**INFORME DE HITO DE CONTROL**  
**N° 102-2022-CG/GRPI-SCC**

**OBRA: “MEJORAMIENTO Y AMPLIACIÓN DEL SERVICIO DE PROTECCIÓN CONTRA INUNDACIONES DE LA CIUDAD DE PIURA Y CASTILLA ENTRE EL PUENTE CÁCERES Y EL FUTURO PUENTE INTEGRACIÓN DE LA MARGEN DERECHA PROG. 2+665 HASTA PROG. 5+432 Y LA MARGEN IZQUIERDA PROG. 2+540 HASTA PROG. 5+370, DISTRITO DE PIURA Y CASTILLA, PROVINCIA Y DEPARTAMENTO DE PIURA”**

**HITO DE CONTROL N° 12 – AVANCE DE EJECUCIÓN DE SALDO DE OBRA  
AL MES DE ENERO DE 2022**

Losa antisicavante con acabados finales deficientes

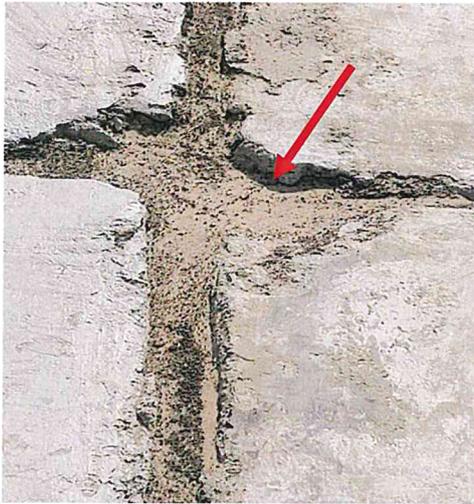
Asimismo, se observa que los lados perimétricos de las losas de protección y la unión de sus vértices no se encuentran alineados presentando imperfecciones en sus acabados finales incumpliendo con lo establecido en las especificaciones técnicas del expediente técnico aprobado, como se muestra en las tomas fotográficas siguientes:

*Las superficies expuestas de concreto serán uniformes, frotachadas y libres de poro, cangrejeras y defectos similares. Los defectos menores serán reparados, rellenados con mortero y enrasados según procedimientos de construcción normal. Los defectos más serios serán picados a la profundidad indicada, rellenados con concreto firme o mortero compactado y luego enrasado para conformar una superficie llana, de ser necesario se usará epóxido para ensamble de concreto de diferentes edades. Las superficies que no estén expuestas al término de la obra, serán niveladas y terminadas en forma que produzcan superficies uniformes con irregularidades que no excedan 8 mm. El tipo de acabado para la superficie será establecido en los planos de ejecución. Para la aceptación de los trabajos por el Supervisor, el Contratista limpiará todas las superficies de concreto, eliminando todas las incrustaciones de cemento, mortero, lechada, etc.*

*Toda reparación en el concreto, reemplazo o eliminación de imperfecciones en la superficie, deberá ser ejecutada por el Contratista a su propio costo. (...)"*

**Imagen n.º 01**  
Detalle de Refuerzo en Viga Cabezal – Pasan varillas enteras

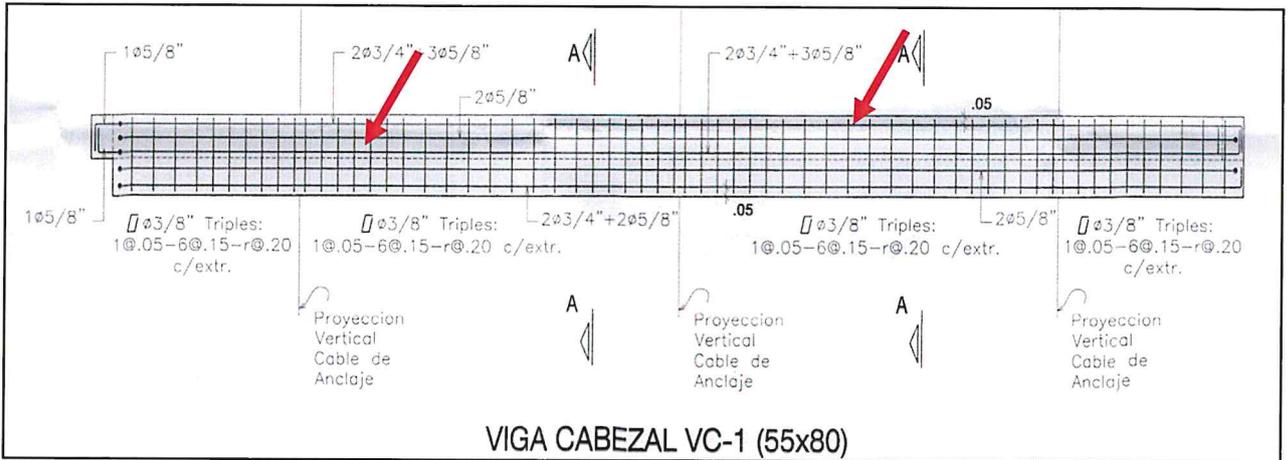
Se verificó que el Contratista viene conformando las cajuelas en la viga intermedia y viga cabezal mediante el uso de un taladro, con la finalidad de colocar la plancha de apoyo 220x220x30 mm de fierro<sup>4</sup>, para lo cual viene cortando las varillas de fierro Ø5/8" y Ø3/4" en una longitud promedio de 28 cm por diámetro y los estribos de Ø3/8" en una longitud promedio de 36 cm, actividad que se viene realizando después que la viga cabezal e intermedia están terminadas (encofrado y colocado el concreto), sin considerar los planos de la viga cabezal con código con n.º 317-003-CAS-HD-101-023 que muestran varillas enteras a lo largo de la viga, como se aprecia en la imagen n.º 1 y 2º y lo establecido en la partida 04. Obras de Concreto de las especificaciones técnicas del Expediente Técnico, que señala:

Viga intermedia con las varillas de fierro cortado

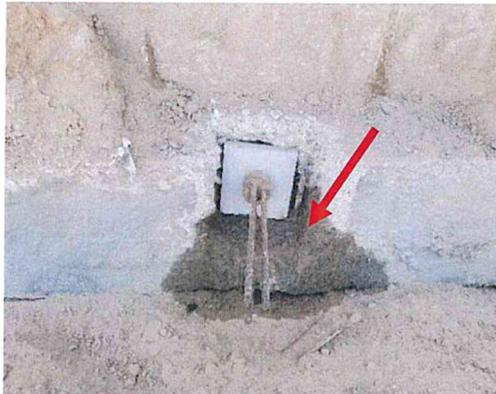
Asimismo, se aprecia que en algunos tramos las vigas presentan acumulaciones de agregados en la mezcla colocada (perdiendo resistencia del concreto).

**Imagen n.ºs 03 y 04**  
Detalle de Anclaje Viga Cabezal

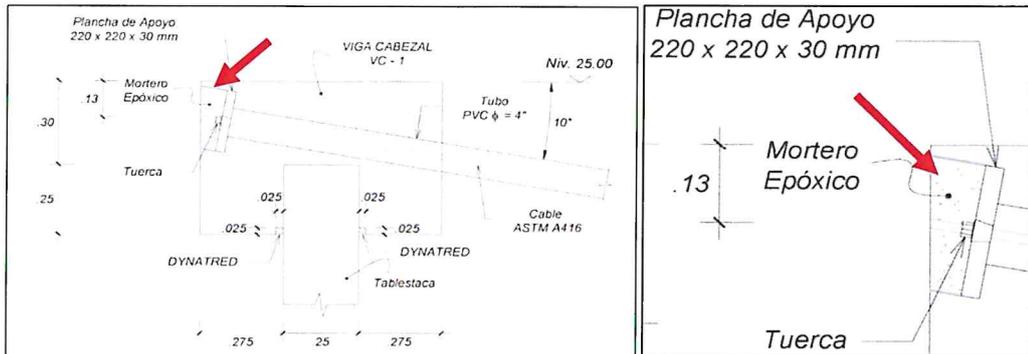
Adicionalmente, se muestra el plano: 317-003-CAS-HD-101-032, en el cual se detalla el anclaje de viga cabezal, viga intermedia y la funda de protección.

Detalle de anclaje y corte de cable (no se encuentra al ras de la tuerca)

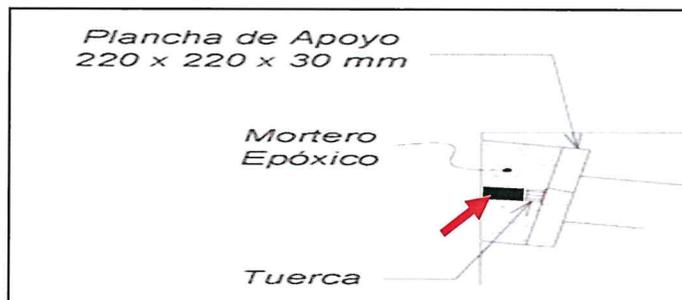
Durante el recorrido a la obra se verificó que el corte de los cables galvanizados en los anclajes de la viga cabezal y viga intermedia, se vienen cortando al ras de la tuerca de sujeción, es decir no se está dejando unos centímetros de holgura tal como se muestra en el plano<sup>5</sup> del Expediente Técnico n.º 317-003-CAS-HD-101-032 - Detalle de anclaje con 4.5cm, lo que podría ocasionar el desprendimiento de las tuercas de sujeción de los cables galvanizados. A continuación, se muestran las tomas fotográficas siguientes:

Verificación de los Rellenos de Juntas con asfalto RC250 y arena gruesa

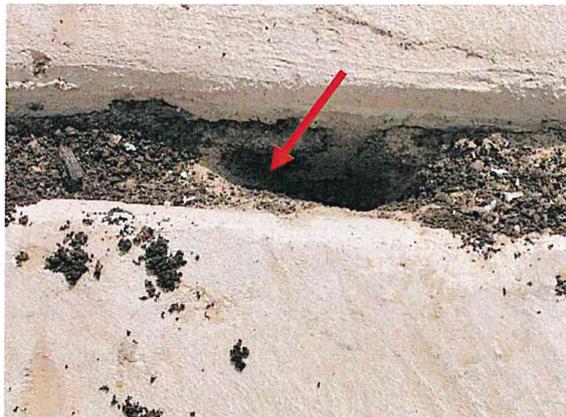
*"(...) al relleno que se coloca en las juntas de dilatación o contracción de un espesor de 25 mm (1") y una profundidad variable, generada por colocarse dos elementos de concreto de diferentes edades, parapeto-losa, losa-losa, losa-viga cabezal y otros que se indican en los planos de diseños.*

Viga cabezal sin junta de separación (izquierda) y losa existente con losa nueva sin junta (Derecha)

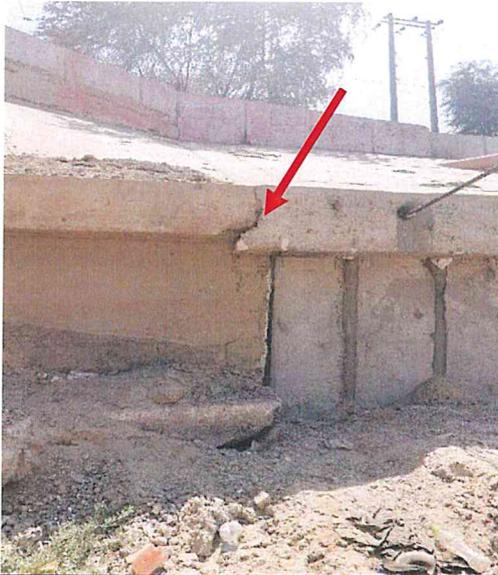
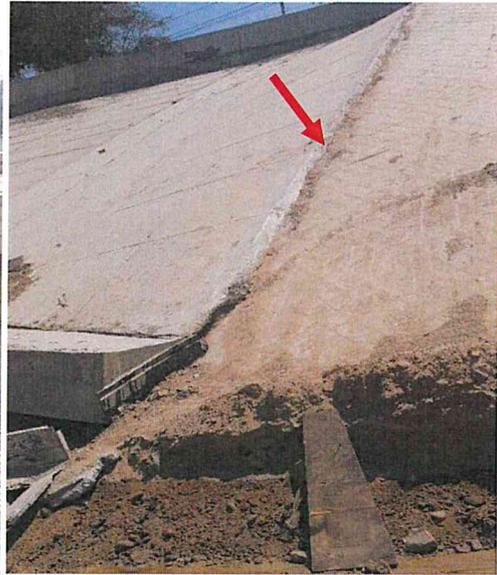
Durante la visita de inspección se observó que el Contratista no viene colocando tecnopor en las juntas de dilatación o separación entre las estructuras existentes y las estructuras nuevas, ya que estas juntas facilitan el desplazamiento durante un movimiento sísmico y de esta manera evitan que la estructura choque entre ellas y puedan sufrir agrietamientos.

Esta partida se refiere al tecknoport de e=1" que se coloca en las juntas de dilatación y contracción, generada por colocarse dos elementos de concreto de diferentes edades como parapeto-losa, losa-losa, losa-viga cabezal y otros que se indican en los planos de diseños.
